Alver kommune, Planforvaltning.
Postboks 4,
5906 Frekhaug.

11.09.2020

Merknad til 1.gongs høyring av privat planarbeid. Reguleringsplan for industriområde FRAMO Flatøy.

2.3 Byggegrenser

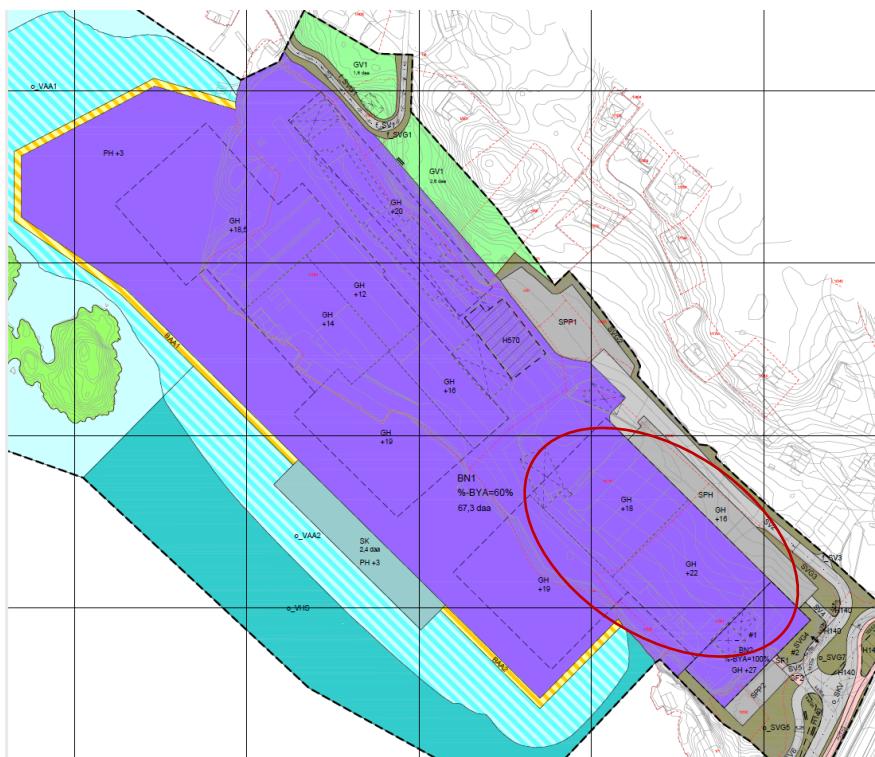
Kva tyder ordlyden i punkt 2.3 b)?

Kan det setjast næringsbygg opp på heile området som er merka lilla(BN Nærings bygningar)?

I så fall, korleis blir då høgda på desse husa? Kan ein detaljreguleringsplanen vere så «flytande»?

Det er laga illustrasjon over korleis bygninga er plassert på området og desse illustrasjonane er brukt i planomtalen og KU. Illustrasjon samsvarer ikkje med plankartet, der byggemassen er mykje meir omfattande en det som er vist i illustrasjon. «Worst case» byggemashe bør visast i illustrasjon, tilsvarende det som er i plankartet, elles meiner vi illustrasjonen er misvisande når me les dokumenta der desse er brukte. Nokre av dei avmerka GH høgdene stemmer ikkje over eins mellom plankart og illustrasjon som er presentert.

Kommuneplan 2014-2026

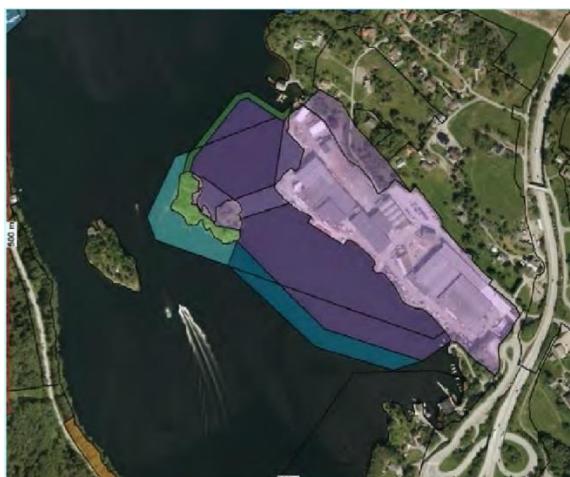
I forbindelse med arbeid med ny kommuneplan 2014-2026, kom det blant anna innspel frå Fylkesmann, Naturvernforbundet, Nordhordland padleklubb og Flatøy Bygdelag om at naustområdet i nord vert brukt til friluftsliv, padling og sjørelatert aktivitetar.

Meland kommune tok etter desse innspela initiativ til å ta vare på grønstruktur og deler av Gudmundsholmen og dei ynskte at det skulle vært plass til padling og sjørelaterte aktivitetar i området. Meland kommune valte å endre planen etter innspel, slik at ovannemnte verdiar blei ivaretatt. Sjå kart under som viser endringa.

Med bakgrunn i ovannemnte meiner vi derfor at det omsøkte reguleringsområdet må avgrensas til det som er sett av til næringsareal i kommuneplanen, det gjeld også for fyllingsfoten under vatn.
